# 重庆市垫江教师进修学校附属小学校多功能厅厕所建设项目 项目预算编制疑问函

函件编号：第 001 号

函件标题	预算编制时需解决的问题
主送单位( 代建单位 )	重庆市垫江教师进修学校附属小学校
抄送单位( 设计单位 )	重庆渝浩建筑设计研究院有限公司
<p>内 容：</p> <p>我公司受贵单位的委托 ,对重庆市垫江教师进修学校附属小学校多功能厅厕所建设项目进行预算编制。在编制过程中，有以下内容尚不清楚，恳请贵单位能尽快给予书面答复，以有利于编制工作的顺利开展。</p> <p>1.请明确本工程预算范围？</p> <p>回复：公厕首层砌体、装修取消，二层化妆间、休息间装修取消，钢结构雨棚取消，钢结构雨棚下方安装工程取消，饮水机、空调取消，其余按施工图进行预算。</p> <p>2.请问本次预算是否采用 2013 清单和 2018 定额。</p> <p>回复：本次预算采用 2013 清单和 2018 定额。</p> <p>3. 因本工程无地勘资料请明确开挖土石比。</p> <p>回复：3:7。</p> <p>4. 请明确本工程余方弃置运距为多少是否需要计算弃渣费。</p> <p>回复：本工程余方弃置运距 5km，弃渣费计算在内，渣场自找。</p> <p>5.请明确本次预算桩长按多少米计算。</p> <p>回复：桩长按照 15m 记取。</p> <p>6.如下图所示，有水房间楼面防水采用 1.5 厚聚氨酯防水上翻 1800，墙面为 2 厚涂膜防水高度 1800，请问是否两种做法都做。</p>

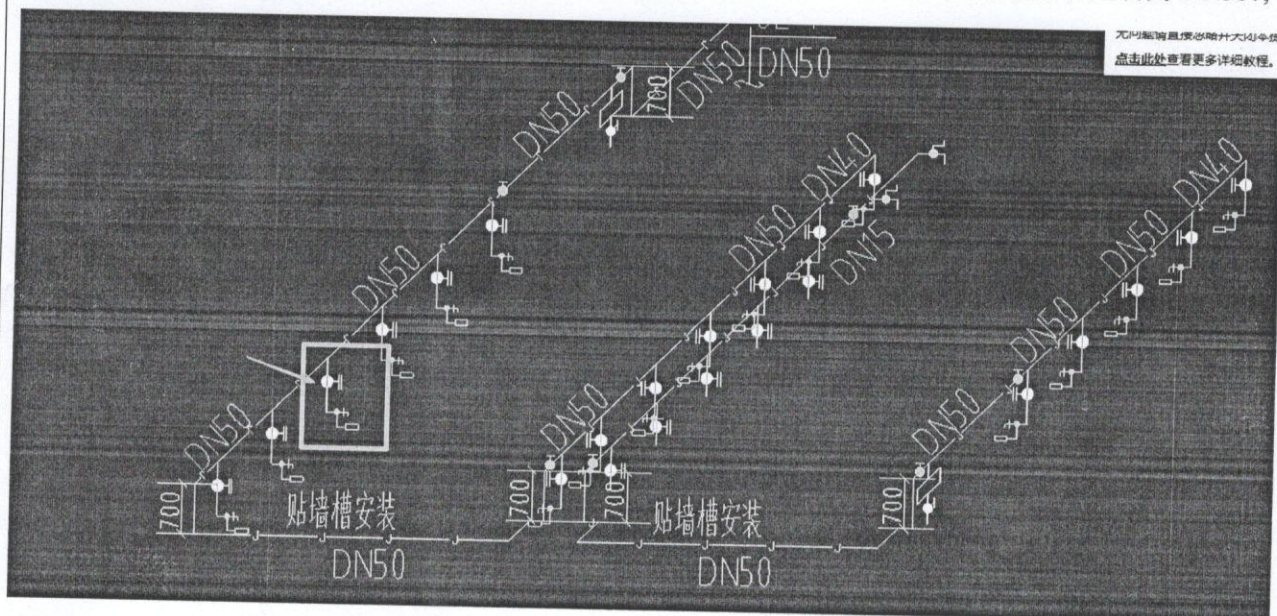
7.顶棚 3 轻钢龙骨铝合金吊顶棚，无吊顶高度请补充。

回复：吊顶高度 2.8 米。
